「出戸西方断層による地震」の地震動評価における不確かさを考慮した断層モデル

(a) 出戸西方断層による地震の断層モデル
(傾斜角の不確かさを考慮した断層モデル)

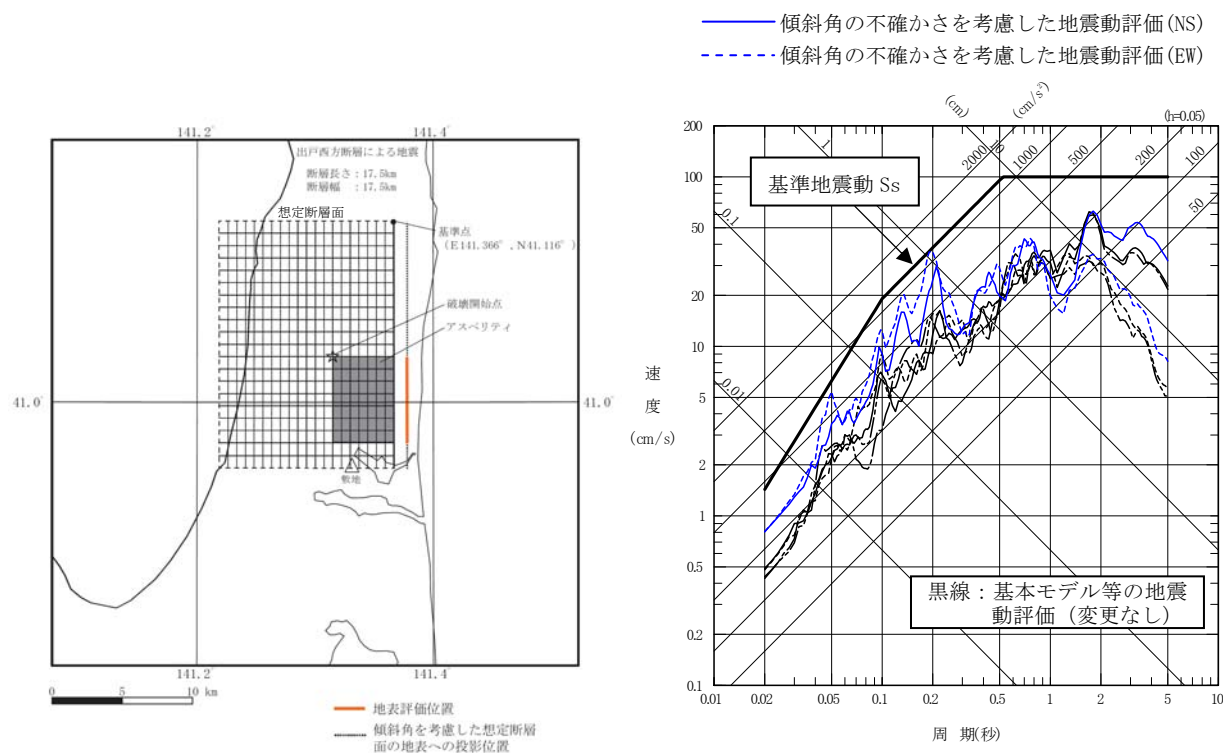
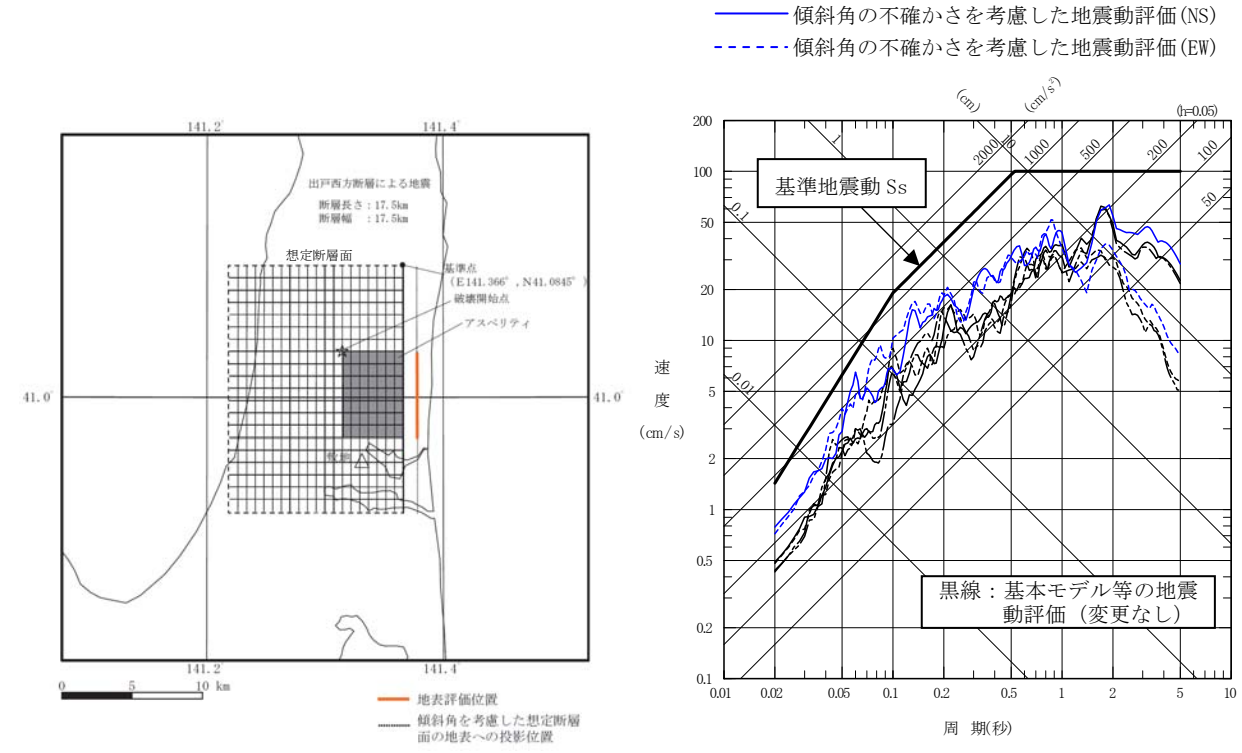
- 「出戸西方断層による地震」の地震動評価における断層モデルのうちの一部、すなわち傾斜角の不確かさを考慮した断層モデルについては、出戸西方断層の南方で、出戸西方断層と構造が異なる位置に想定断層面の南端を設定。

- 基準地震動 Ss は、こうした「出戸西方断層による地震」等の地震動評価を上回るように策定。

- 「出戸西方断層による地震」の地震動評価における断層モデルのうちの一部、すなわち傾斜角の不確かさを考慮した断層モデルについては、地表評価位置から南北均等に拡がるよう想定断層面の位置を見直した。

- 今回見直した断層モデルも用いて「出戸西方断層による地震」の地震動評価を行ったが、これまでの基準地震動 Ss に変更はない（上回らない）ことを確認。
